**VERSLAG VAN EEN GELIJKVORMIGHEIDSONDERZOEK VOOR INGEBRUIKNAME EN/OF CONTROLEBEZOEK  
VAN EEN ELEKTRISCHE INSTALLATIE OP LAAGSPANNING EN ZEER LAGE SPANNING****Algemene gegevens**

Plaats van het onderzoek:	Nederwijk 119 , 9400 NINOVE				
Eigendom van:	/				
Opdrachtgever:	EPC Huis VOF, Brusselsesteenweg 89, 9400 NINOVE				
Type lokalen:	Woning	DNB:	Eandis	Tarief:	Dag
EAN-code installatie:	541 44	Nr. teller:	97023373	Index:	15143 kWh
Installateur:	/				
BTW-nr.:	/	Of ID-kaartnr:	/	Uitgereikt te:	/ op /
Agent-bezoeker:	Nicolas Faingnaert				Datum onderzoek: 12/07/2018

Overeenkomstig de voorschriften van het Algemeen Reglement op de Elektrische Installaties (A.R.E.I.) - Interne procedure QPRO/ELE/001	
Type keuring:	Art. 276bis Verkoop van een wooneenheid
Bijkomende info:	/
Herkeuring op:	/
Bescherming tegen elektrische schokken bij onrechtstreekse aanraking: Art. 86 Huishoudelijke lokalen of plaatsen (net TT - voeding van de elektrische installatie via elektrische teller)

Extra inbreuken en/of bijkomende uitleg:

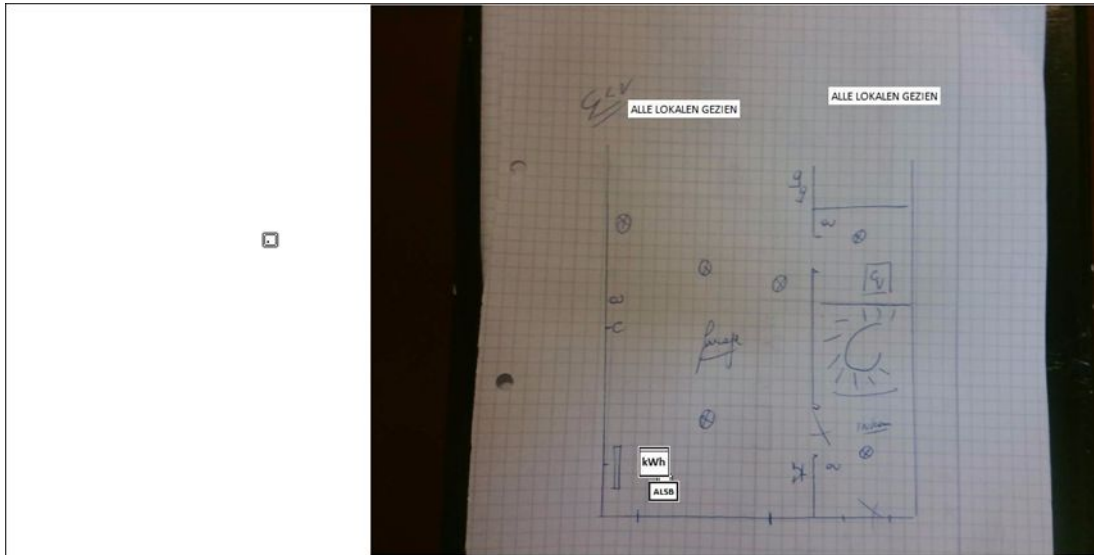
3,12 = vb. Gang verdiep, slaapkamer
